Zápis z porady MSV Metal Studénka, a.s. k akci:

Náhrada přejezdu P6501 v km 245,044 trati Přerov – Bohumín

konané dne: 20.10.2021
R. Tomáška 859, 742 13 Studénka

Předmět: Koordinační porada k tech. řešení

Variantha 1B a 2 váhy

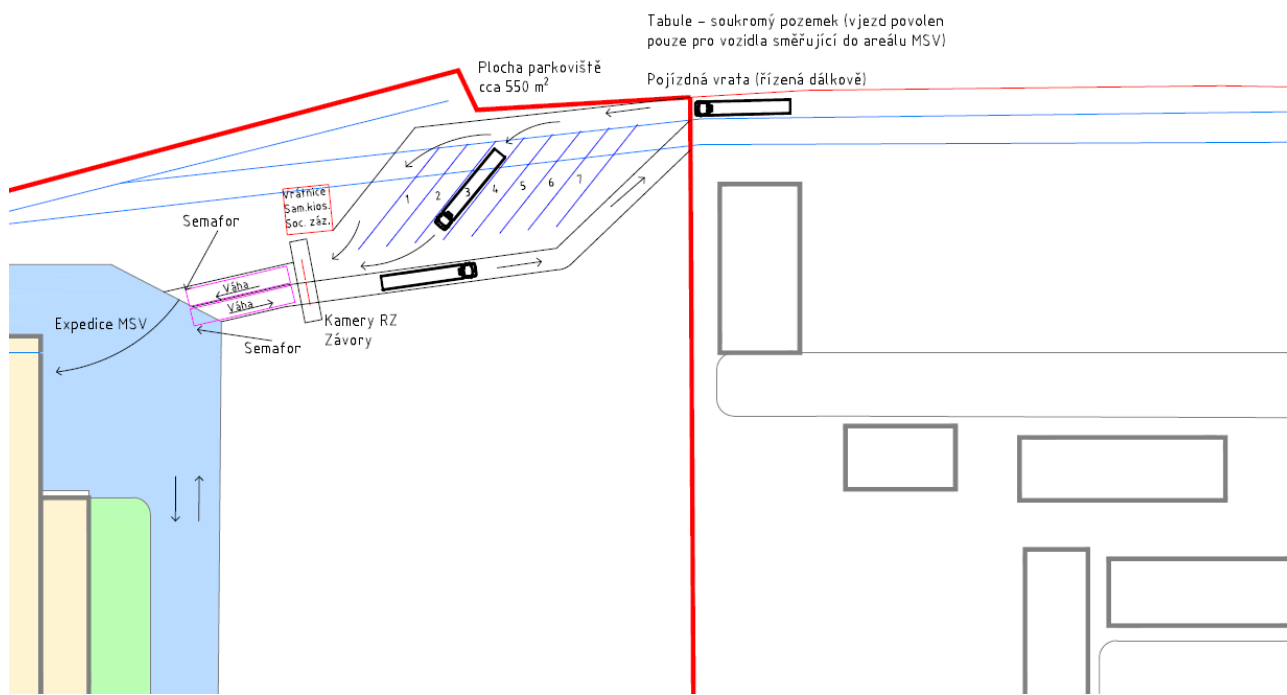
- 7) Zástupce firmy MSV Metal Studénka a.s. přislíbil do zápisu dodat koncepční varianty řešení prostoru u váh a vrátnice. Viz. Ideové návrhy níže
- 8) Žádost MSV společné jednání s investorem v co nejkratším termínu, k těmto výše uvedeným požadavkům. A taktéž zahájení spolupráce na řešení projektu změny dopravy v areálu MSV (komplexně).

Umístění parkoviště (7 míst) před bránou pro všechny vjezdy SNV se standardním odbavením (mimo pendlery a řidiče, kteří mají povolení k vjezdu bez registrace na samoobslužném kiosku)

Variantá 1C a 2 váhy

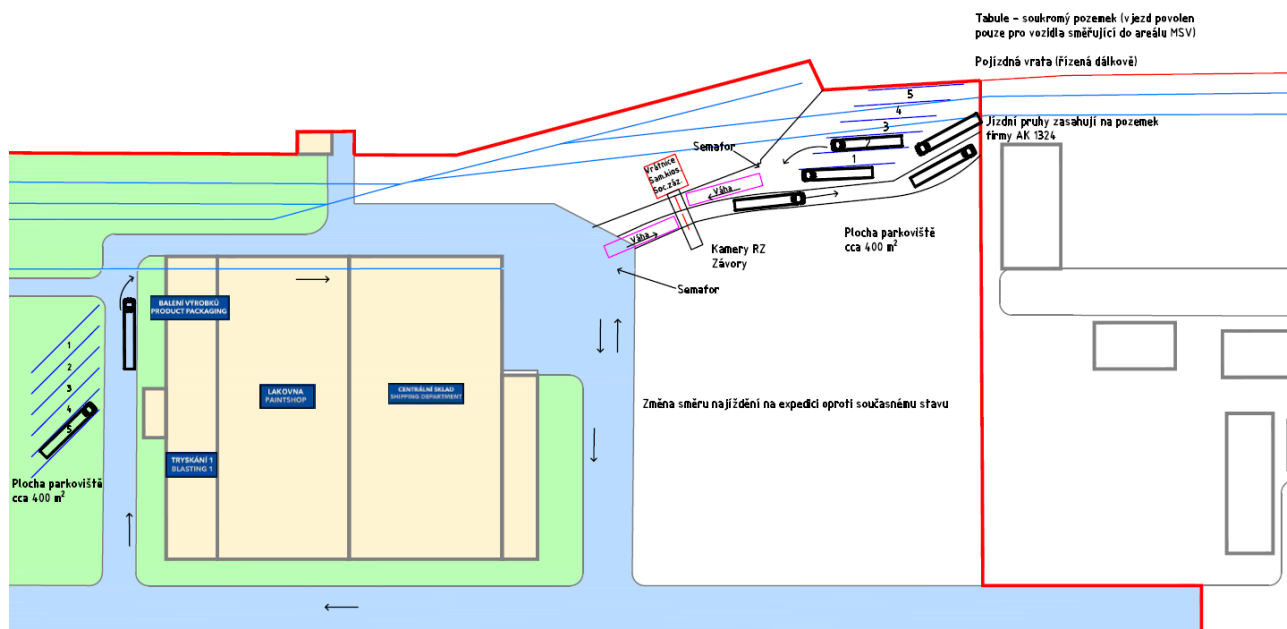
Umístění parkoviště (5 míst) před bránou pro všechny vjezdy SNV se standardním odbavením (mimo pendlery a řidiče, kteří mají povolení k vjezdu bez registrace na samoobslužném kiosku)

Odstavné parkoviště (5 míst) pro expedici MSV uvnitř areálu za expedicí
